## CONCOURS POUR L'AMÉNAGEMENT D'UN TERRAIN ET L'ÉTUDE D'UN COLLÈGE CLASSIQUE, A LAUSANNE

Premier prix, projet « Classique », de M. Ch. Thévenaz, architecte, à Lausanne.

Plan de situation. — 1 : 2500.

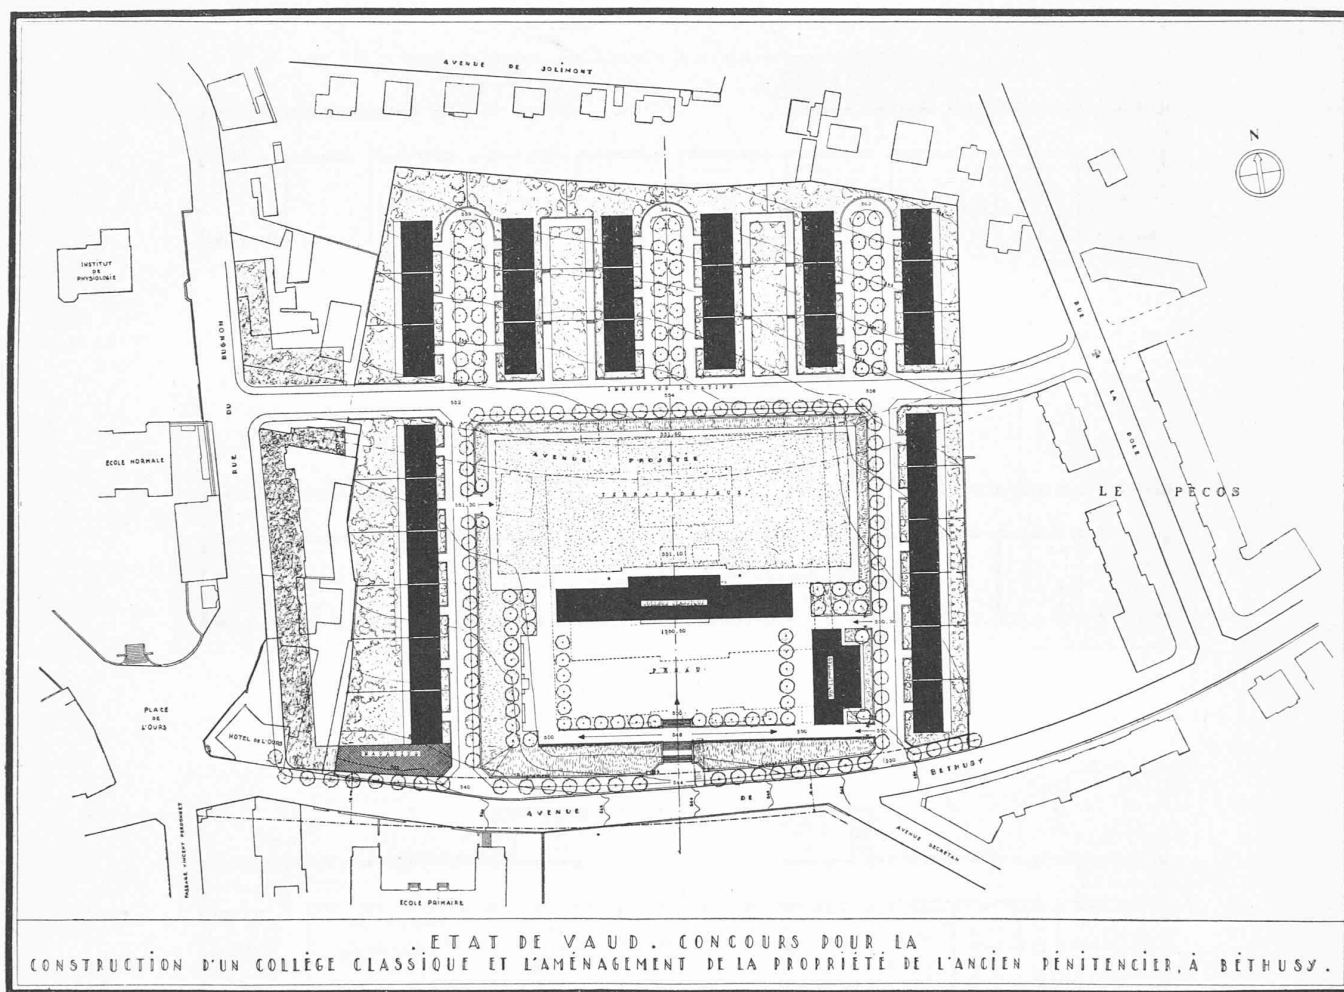
N° 36 « Classique ». Très bon lotissement en harmonie avec l'implantation du collège.

Le débouché de l'escalier sur avenue de Bèthusy est étri-  
qué.

Il serait préférable que le local de gymnastique fût relié au  
collège.

L'absence de W. C. pour les élèves au rez-de-chaussée est  
défectueuse.

Plan très bien disposé, belle façade principale.
